ФЛАНЦЫ ПЛАСТМАССОВЫЕ НА ТРИ НАТЯЖНЫХ КОЛЬЦА

ГОСТ 24186—80

Изменение № 2 ГОСТ 24186—80 Фланцы пластмассовые на три натяжных кольца. Конструкция и основные размеры

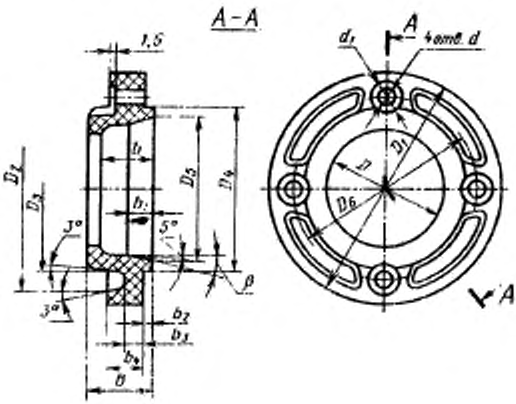
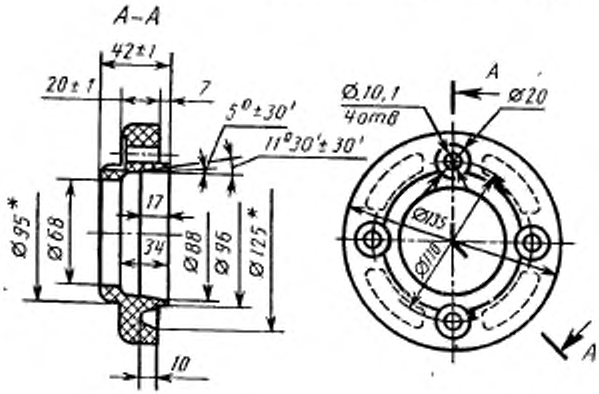
Пункт 2 изложить в новой редакции: «2. Конструкция и основные размеры фланцев должны соответствовать чертежу»;

чертеж заменить новым:

таблицу исключить.
